**Dodatek č. 4
ke smlouvě o dílo**

„Most U Seřadiště (B 019) - obnova hydroizolace a sanace nosné konstrukce, Praha 10“

Změnové listy 1, 3, 4

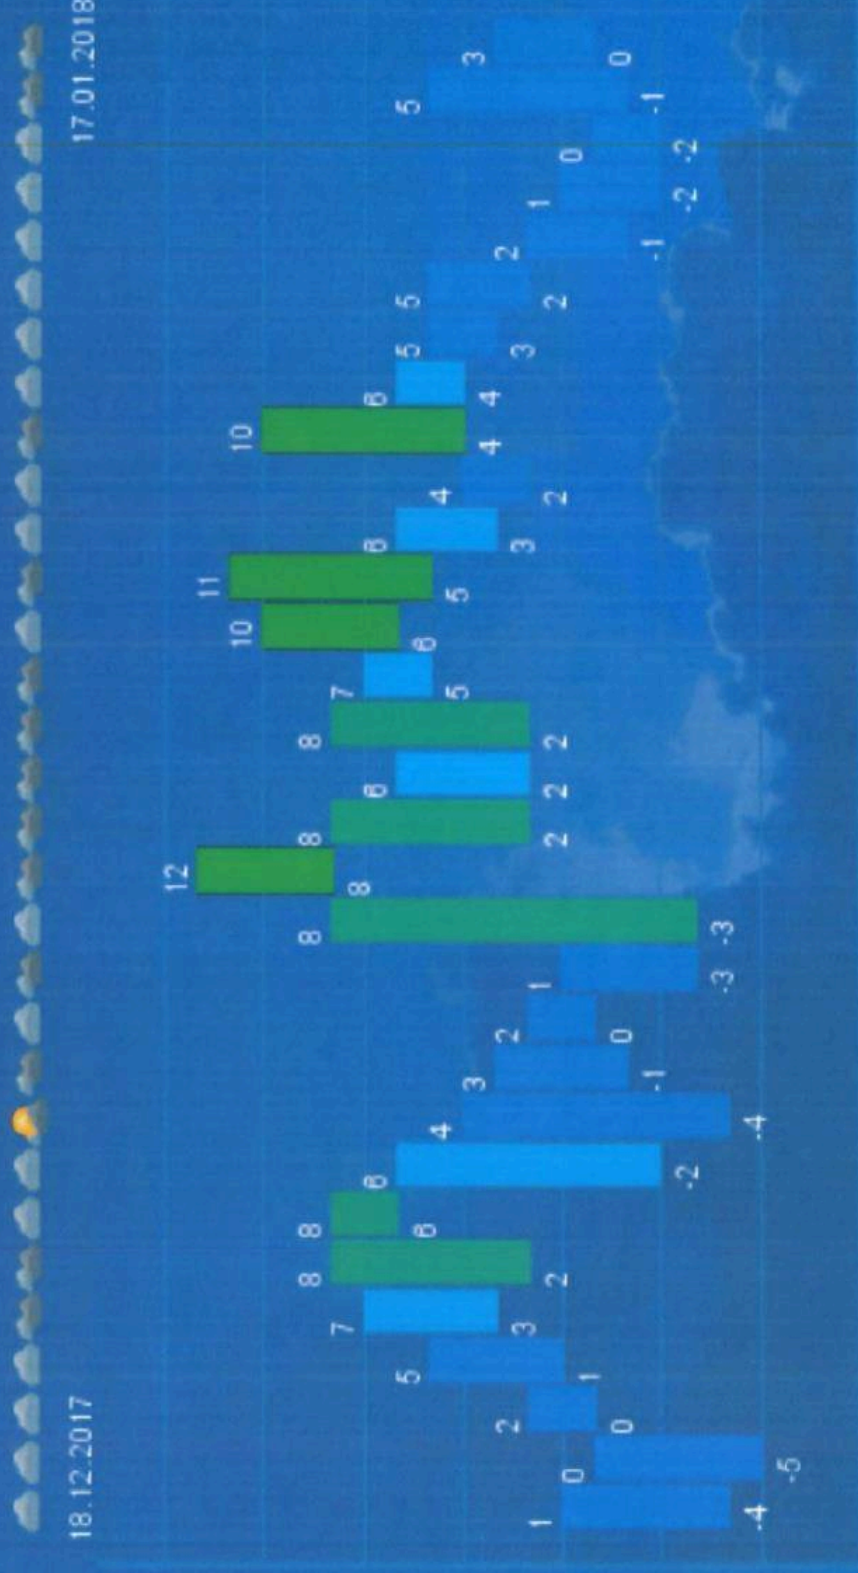
- 3) z důvodu změny vyvolané skutečným stavem mostovky po odkrytí vozovkových vrstev
Z důvodu úpravy souvrství a skladby mostu byla navýšena nadbetonávka ze 123 mm na 160 mm a byla provedena úprava vozovkových vrstev. Z důvodu změny odvodnění byl navýšen počet odvodňovacích trubiček. (změnový list č. 4)

Smlouva o dílo	číslo objednatele 3/16/6300/129 číslo zhotovitele 138/16041/230		
Předmět díla:	Navýšení nabetonávky mostovky a změna odvodnění		
Objekt:	Most u Seřadiště (B 019) - obnova hydroizolace a sanace nosné konstrukce, Praha 10		
Objednatel:	Technická správa komunikací hl. m. Prahy a.s., Řásnovka 770/8, 110 15 Praha 1		
Zhotovitel:	[redacted] České Budějovice		
TDI:	[redacted], TSK a.s.		
Vypracoval:	[redacted]		
Popis změny: Navýšení nadbetonávky a úprava vozovkových vrstev. Změna odvodnění - navýšen počet odvodňovacích trubiček. Z důvodu úpravy souvrství a skladby mostu byla navýšena nadbetonávka ze 123 mm na 160 mm. Byly upraveny vozovkové vrstvy a navýšen počet odvodňovacích trubiček.			
údaje o změně	Změnu vyvolal:	Změna vyvolaná skutečným stavem mostovky po odkrytí vozovkových vrstev.	
	Jedná se o změnu: (zaškrtnout)	změna řešení s navýšením ceny	X
		změna řešení se snížením ceny	
		úprava předmětu díla bez vlivu na cenu díla

Č.	Položka	Mj	množství	cena/Mj	Celkem
1	Železobetonová vyrovnávací deska nosné konstrukce s příměsí PE vláken, včetně řešení dilatačních spar, 11*(13+10)*0,12	m3	4,30	6 670,00	28 681,00
2	Nerezové trubičky odvodnění izolace, osazení včetně vrtů	ks	2,00	3 120,00	6 240,00
3	Vozovkové vrstvy z litého asfaltu tl. 40mm, (12+10)*1	m2	22,00	560,00	12 320,00
4	Projekční práce+autorský dozor	soub	1,00	69 000,00	69 000,00
5	Odvodňovací proužek z polymerbetonu	m3	0,10	64 000,00	6 400,00
Změnový list - celkem Kč bez DPH					122 641,00
